福島第一原子力発電所 特定原子力施設に係る実施計画変更比較表（第Ⅱ章 2.35 サブドレン他水処理施設）

福島第一原子力発電所 特定原子力施設に係る実施計画変更比較表（別冊 12）

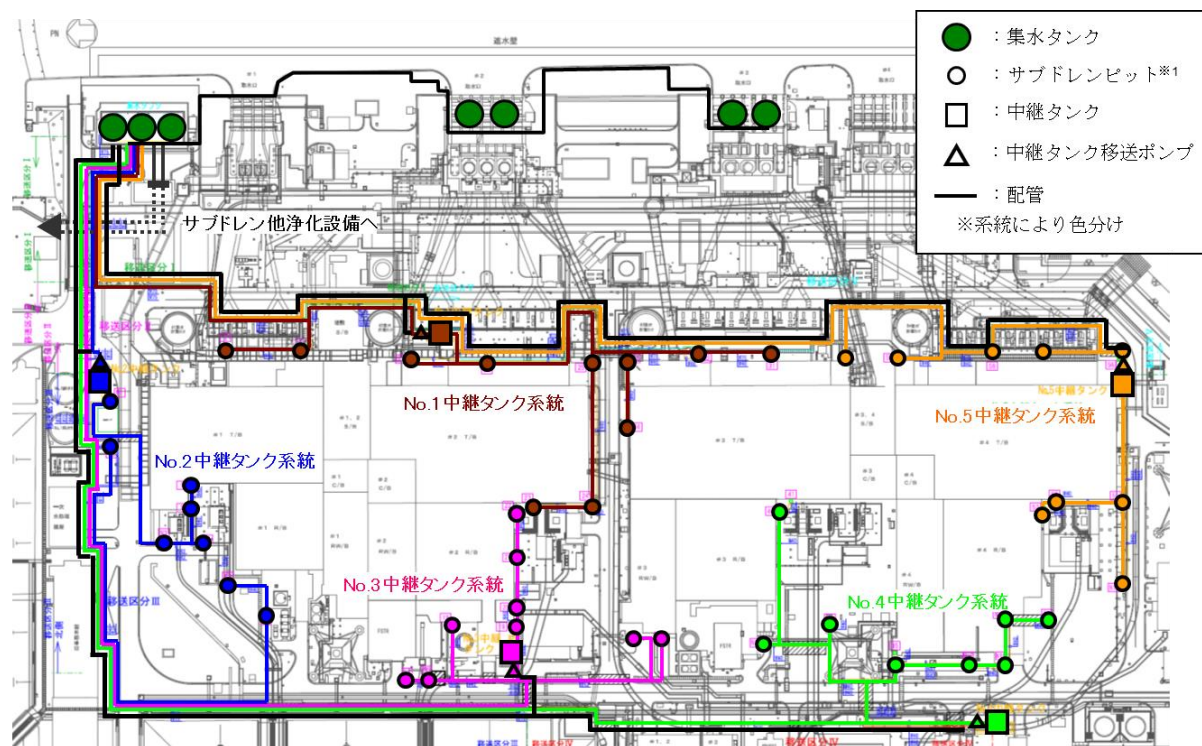
変更前	変更後	変更理由
<p>2.6 滞留水を貯留している（滞留している場合を含む）建屋 2.6.2 添付資料 (中略)</p> <p style="text-align: right;">添付資料-1</p> <p style="text-align: center;">図2 サブドレンピット概略計画図</p>	<p>2.6 滞留水を貯留している（滞留している場合を含む）建屋 2.6.2 添付資料 (中略)</p> <p style="text-align: right;">添付資料-1</p> <p style="text-align: center;">図2 サブドレンピット概略計画図</p>	<p>サブドレンピットの復旧に伴いサブドレンピット概略計画図の記載見直し</p>

添付資料-1

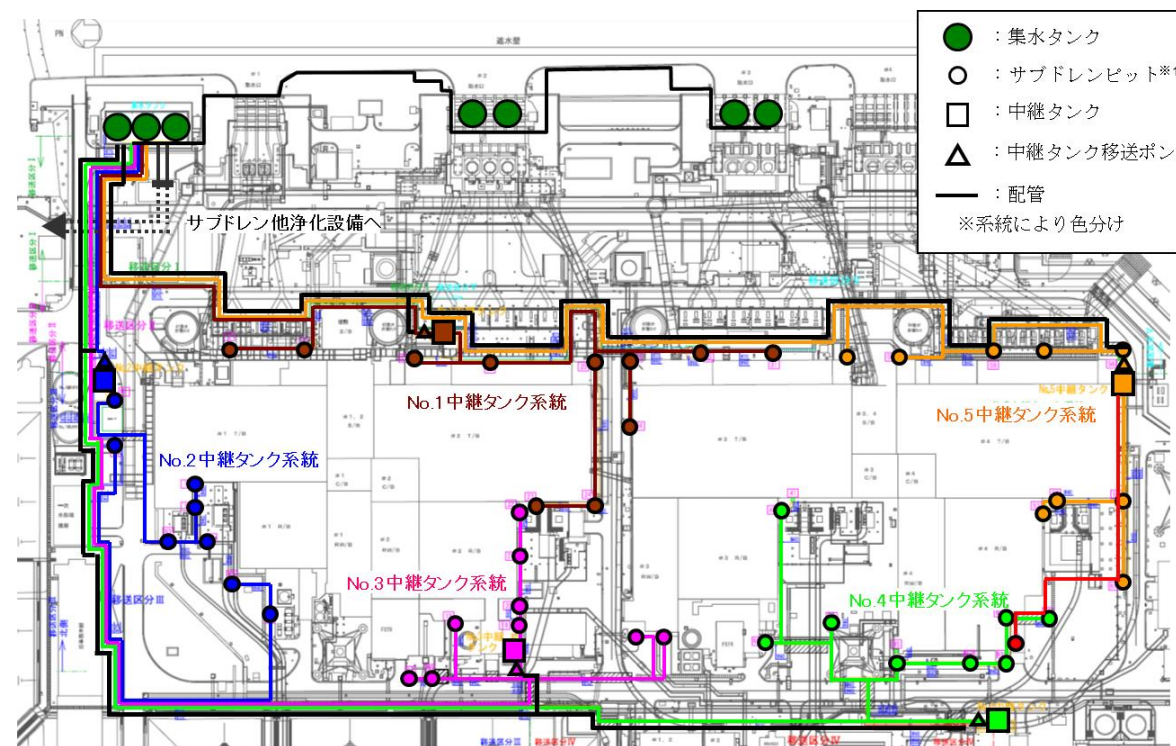
サブドレンピットの復旧に伴い系統図内のピット追加

サブドレンピットの復旧に伴い水位計台数の見直し

※1 揚水ポンプおよび水位計は、サブドレンピット内部に設置されている。(揚水ポンプ: 各ピットに1台ずつ、計4.6台、水位計: 各ピットに2台ずつ、計9.2台)

図-4 配管概略図 (1/3)

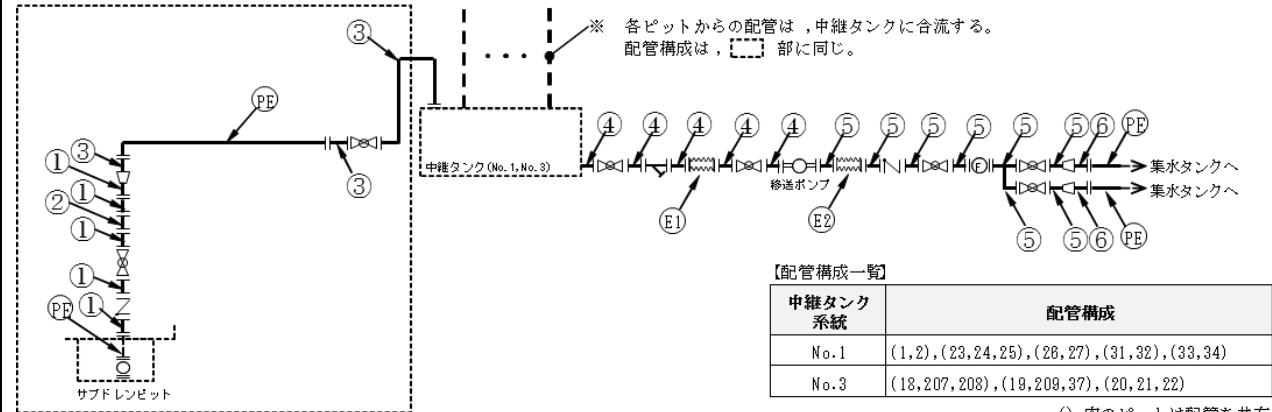
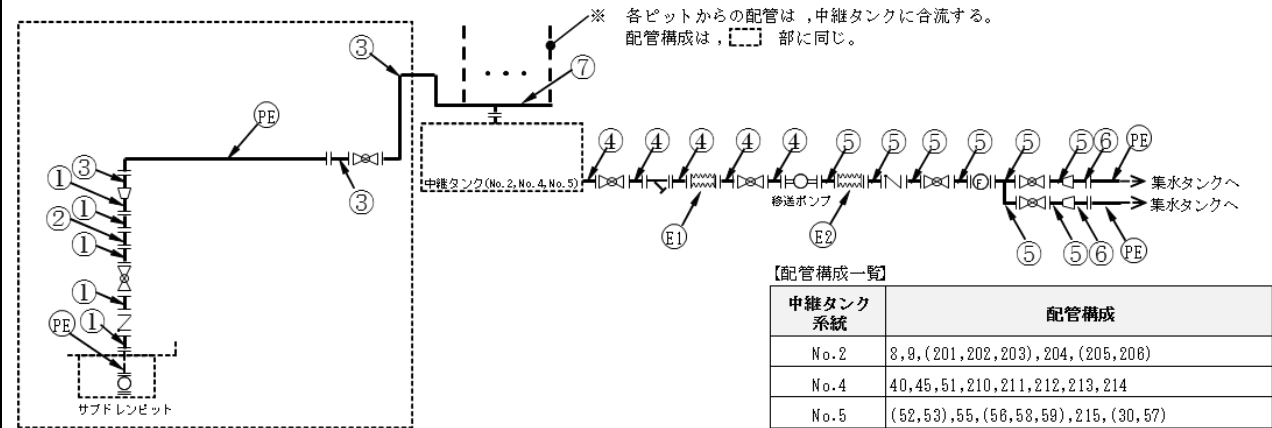
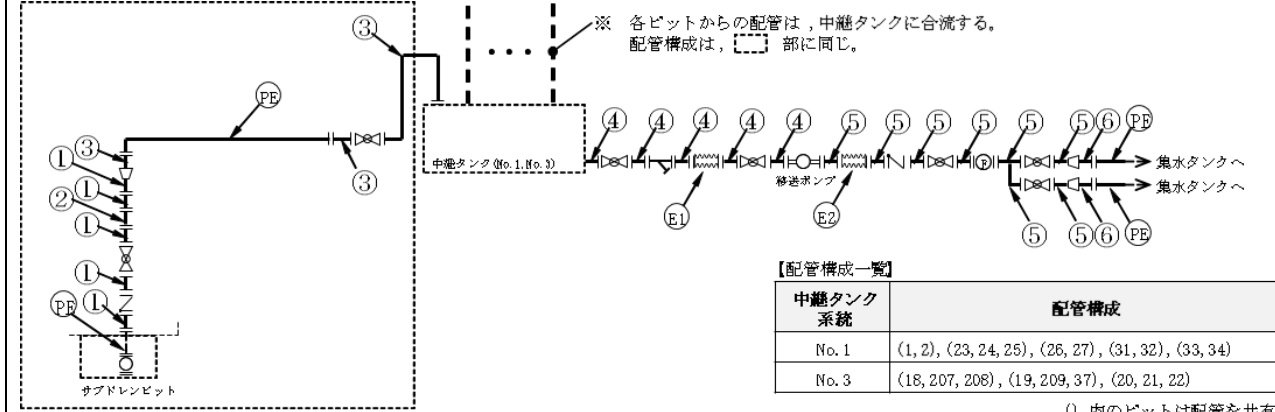
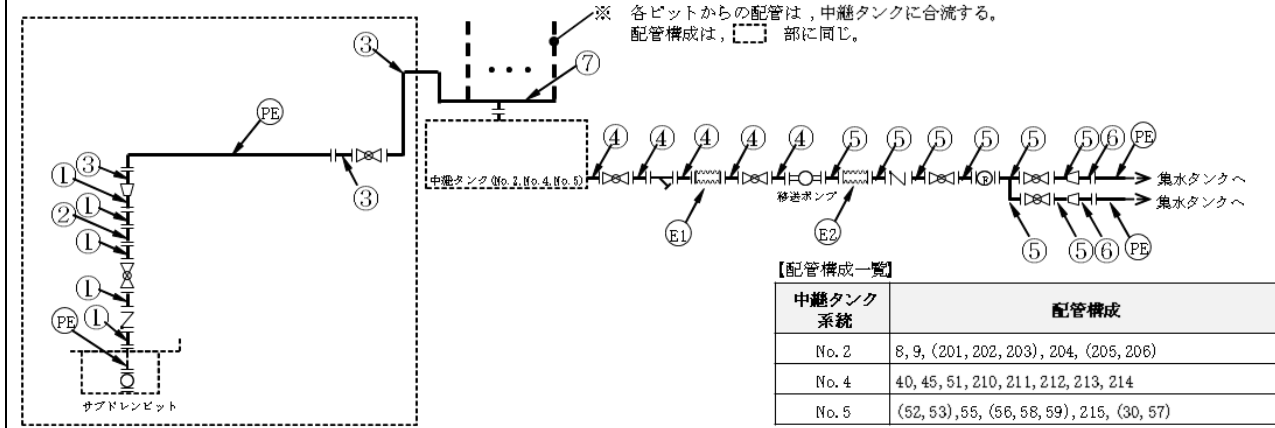
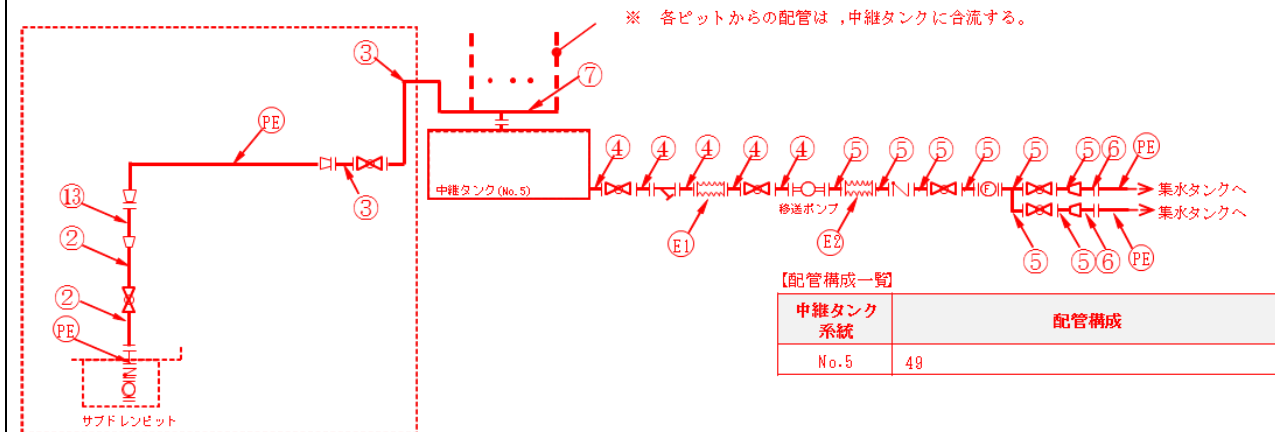
サブドレンピットの復旧に伴い配管構成一覧の見直し

(c) ヘッダ有り (No.49)

図-2 建屋内外の水位比較範囲

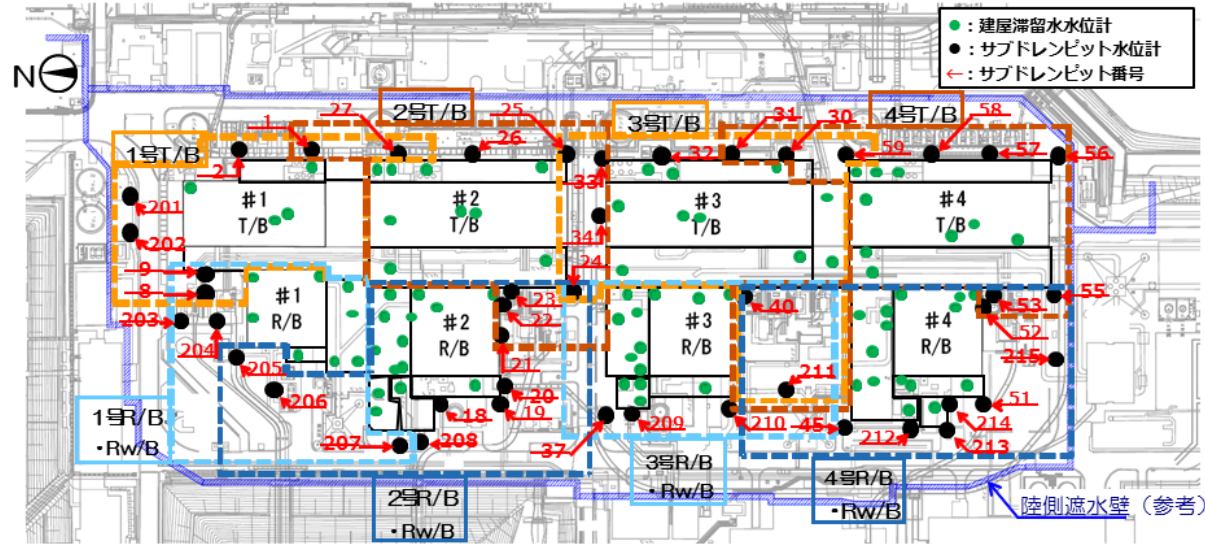
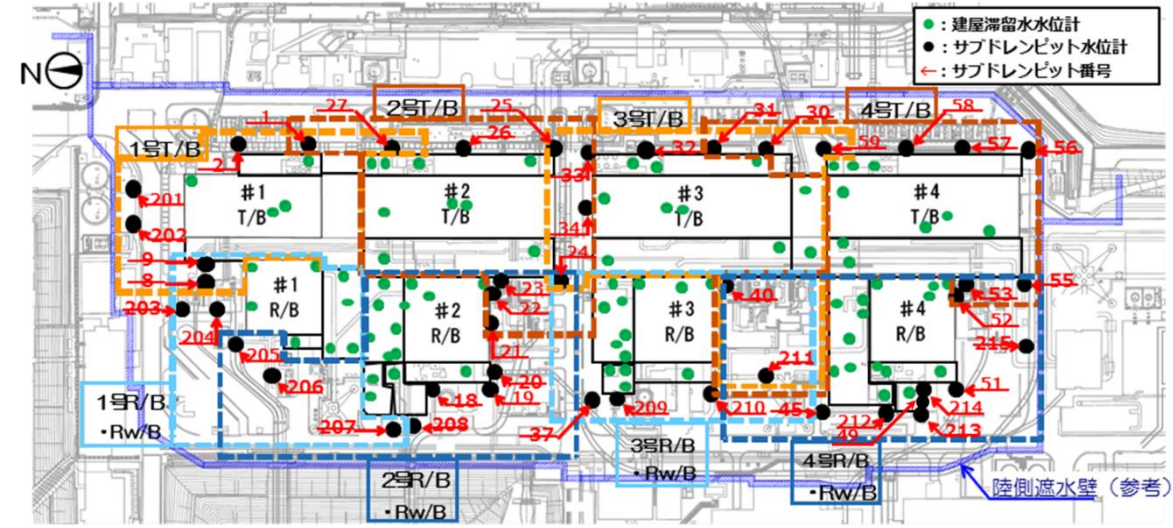
建屋内外の水位比較範囲への  
 復旧ピットの追加
